**Forum mondial de l'harmonisation des Règlements
concernant les véhicules**

Règlement ONU n° 14 (Ancrages de ceintures de sécurité)

**Proposition de série 10 d'amendements au Règlement ONU n° 14
(Ancrages de ceintures de sécurité)*****Communication de l'expert de la Finlande**

Modèle A

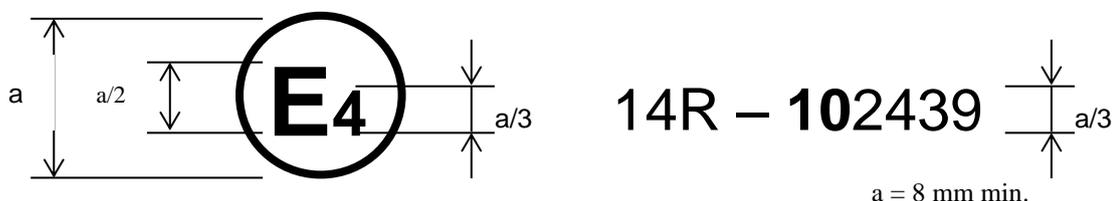
La marque d'homologation ci-dessus, apposée sur un véhicule, indique que le type de ce véhicule a été homologué aux Pays-Bas (E4) en ce qui concerne les ancrages de ceinture de sécurité, en application du Règlement ONU n° 14, sous le numéro **102439**. Les deux premiers chiffres du numéro d'homologation signifient que le Règlement ONU n° 14 comprenait déjà la série **0910** d'amendements lorsque l'homologation a été délivrée.

Modèle B

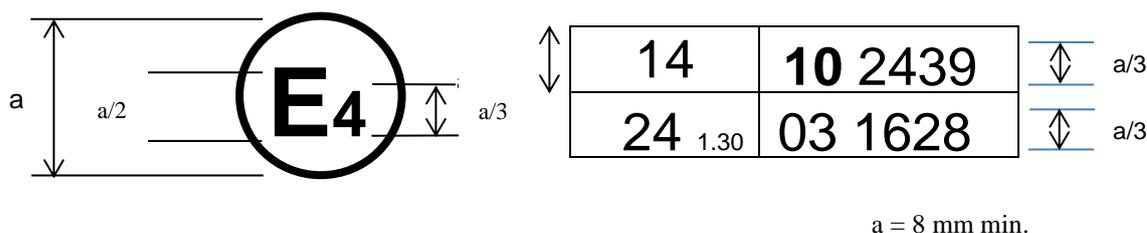
La marque d'homologation ci-dessus, apposée sur un véhicule, indique que le type de ce véhicule a été homologué aux Pays-Bas (E4) en ce qui concerne les ancrages de ceinture de sécurité, en application des Règlements ONU n°s 14 et 24*. (Dans le cas de ce dernier Règlement, la valeur corrigée du coefficient d'absorption est $1,30 \text{ m}^{-1}$.) Les numéros d'homologation signifient qu'aux dates où ces homologations ont été accordées, le Règlement ONU n° 14 incluait la série **0910** d'amendements et le Règlement ONU n° 24 était dans sa série 03 d'amendements.
